灯火装置（コーナリングランプ）のリコールについて

リコール番号4972

令和3年6月3日、UDトラックス株式会社が下記のリコールを国土交通省に届出しました。
対象車両をご愛用のお客様には、大変ご迷惑をおかけしまして誠に申し訳ございませんが、ご愛用車の措置につきましては、販売会社よりご連絡・ご相談をさせていただきますので、点検・修理（無料）をお受けいただきますよう、よろしくお願い申し上げます。
対象車両をご愛用のお客様には大変ご迷惑をおかけいたしましたことを、心よりお詫び申し上げます。

改善箇所説明図

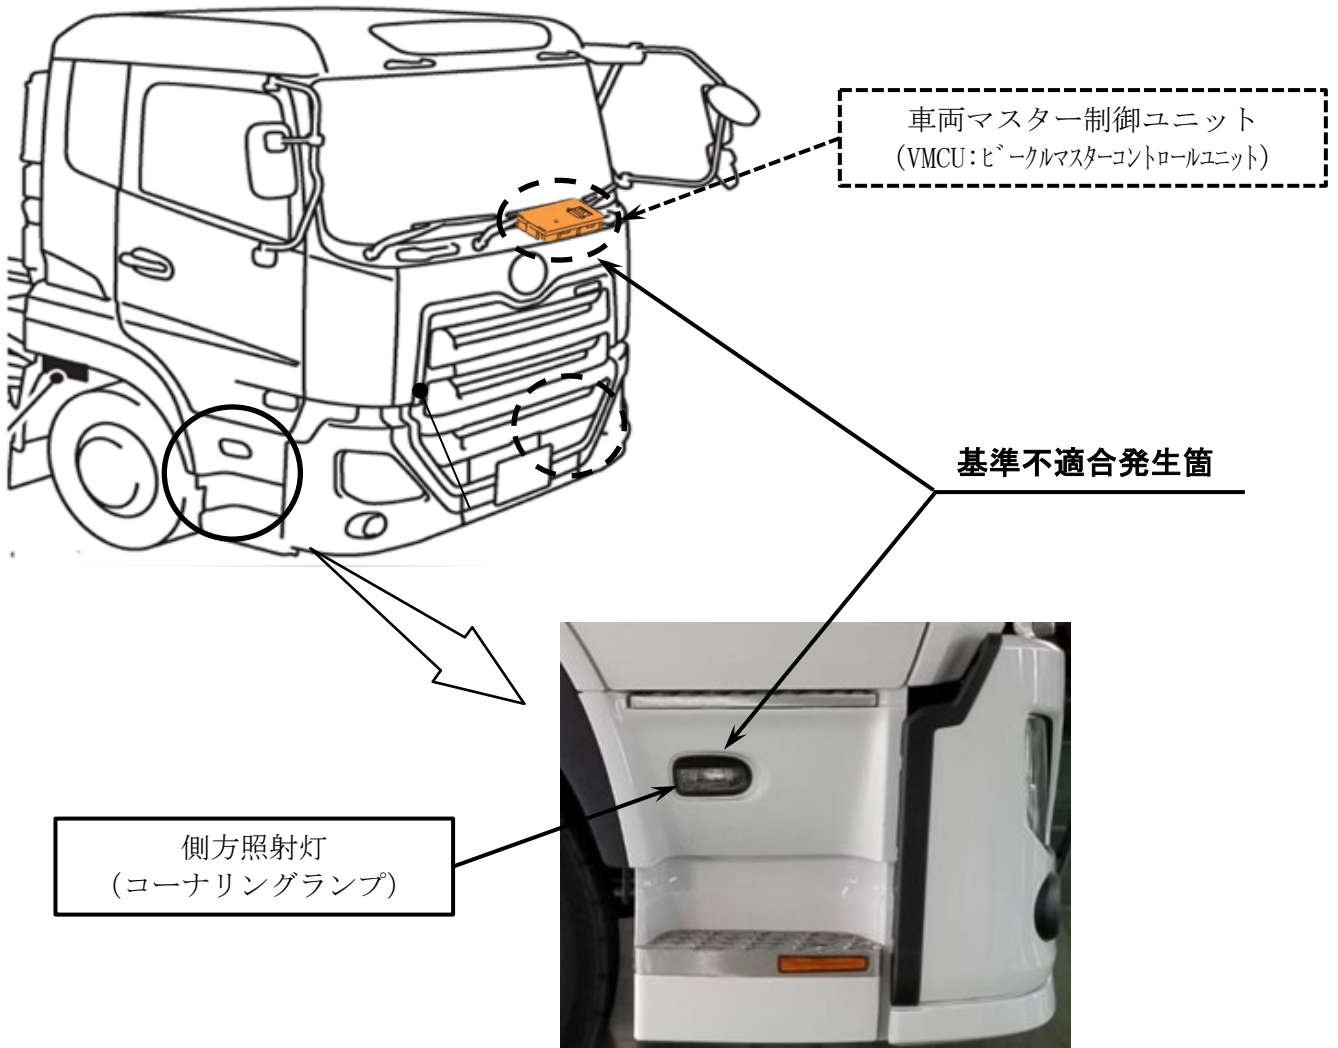
平成28年排出ガス規制対応の大型トラックの側方照射灯において、取付位置が不適切である。また、自動点灯（オートライト）機能を装備した車両の自動点灯／消灯プログラムが不適切なため、操作条件によりすれ違い用前照灯が消灯した際に側方照射灯が消灯しないことがある。そのため、道路運送車両法の保安基準第33条の2（側方照射灯）で定める要件に満足しない。

全車両、当該灯火器から電球および配線を取り除き側方照射灯としての機能を廃止する。

識別:改善済車両には助手席側ステップ部の車両諸元プレート左下端に白色ペイントを塗布する。
